## Produktänderungsmitteilung *Product Change Notification*

**Titel Title** Gehäuseänderung SKL12...SKL110 *Change of Package SKL12...SKL110*

**Typen Types** SKL12, SKL13, SKL14, SKL15, SKL16, SKL18, SKL110

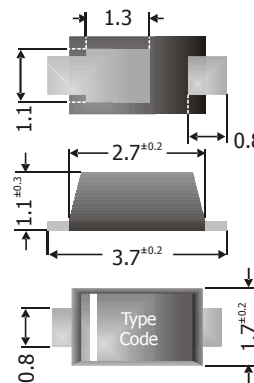
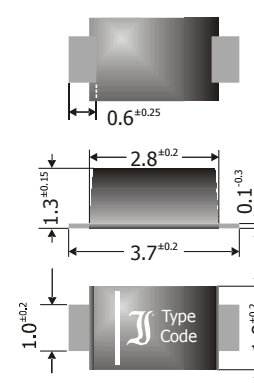
**Grund der Änderung** Die neue Gehäusebauform entspricht dem in der Industrie verwendeten Standard. Zusätzlich wurden die elektrischen Parameter verbessert.

**Reason of Change** *The new package outline complies to the standard used in the industry. Additionally, the electrical parameters have been improved.*

<b>Bisher Current</b>	<b>Neu New</b>
<b>Gehäusebauform</b> <b>Package outline</b>	 <p>Power SOD-123</p>	 <p>SOD-123FL</p>
<b>Elektrisch</b> <b>Electrical</b>	$I_{FSM} = 20/22A (50/60Hz)$	$I_{FSM} = 22/25A (50/60Hz)$
<b>Verpackung</b> <b>Packaging</b>	2500 Stk./gegurtet auf Rolle <i>2500 pcs/taped on reel</i>	3000 Stk./gegurtet auf Rolle <i>3000 pcs/taped on reel</i>
